COMPONENTE ELÉCTRICO

INFORME TÉCNICO DE HALLAZGOS

ZONAS COMUNES _ PROPIEDAD HORIZONTAL

**INFORME TÉCNICO PROFESIONAL DE HALLAZGOS
PARA LA RECEPCIÓN DE BIENES COMUNES
EDIFICIO SOLARUM**

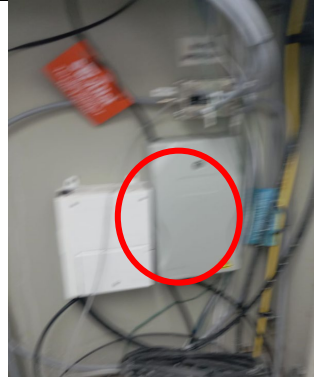
UBICACIÓN/HALLAZGO		SUBESTACIÓN ELÉCTRICA
TORRE KEIRON SUBESTACIÓN 300 kVA		
NUMERAL	REGISTRO FOTOGRÁFICO	REQUERIMIENTOS Y OBSERVACIONES
<p>7.5.1 Subestación eléctrica</p>		<p>JUSTIFICACIÓN: SUBESTACIÓN ELÉCTRICA. Se evidencia que el diagrama unifilar no contiene las dimensiones de la malla del sistema de potencia. VALORACIÓN: LEVE NORMA APLICADA: Retie artículo 20.23.1 Tableros de baja tensión. Retie artículo 20.23.1.4 Rotulado e instructivos. Retie artículo 10 Requerimientos generales de las instalaciones eléctricas RETIE. REQUERIMIENTO: La subestación debe contar con el diagrama unifilar completo y claro de todo el sistema eléctrico.</p>
<p>7.5.2 Subestación eléctrica</p>		<p>JUSTIFICACIÓN: CUARTO MEDIA TENSIÓN Se evidencia que falta acceso para el montacarga en el cuarto de la subestación. VALORACIÓN: MUY GRAVE NORMA APLICADA: Retie artículo 24.2.a SUBESTACIONES DE MEDIA TENSIÓN TIPO INTERIOR. Retie artículo 24.2.b SUBESTACIONES DE MEDIA TENSIÓN TIPO INTERIOR. REQUERIMIENTO: La subestación debe contar con fácil acceso desde el exterior, que facilite la entrada y salida de equipos para el mantenimiento, revisión e inspección.</p>

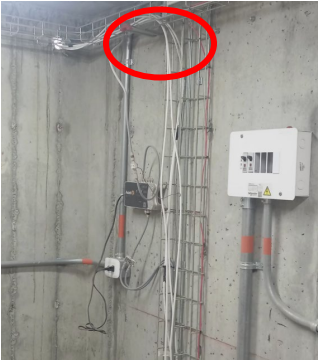
<p>7.5.9 Tablero Plataforma</p>		<p>JUSTIFICACIÓN: TABLERO ELÉCTRICO PLATAFORMA. Se evidencia que el diagrama unifilar para el tablero de la plataforma se encuentra desactualizado. VALORACIÓN: LEVE NORMA APLICADA: Retie artículo 20.23.1 Tableros de baja tensión. Retie artículo 20.23.1.4 Rotulado e instructivos. Retie artículo 10 Requerimientos generales de las instalaciones eléctricas RETIE. REQUERIMIENTO: Se debe actualizar el diagrama del tablero eléctrico de la plataforma.</p>
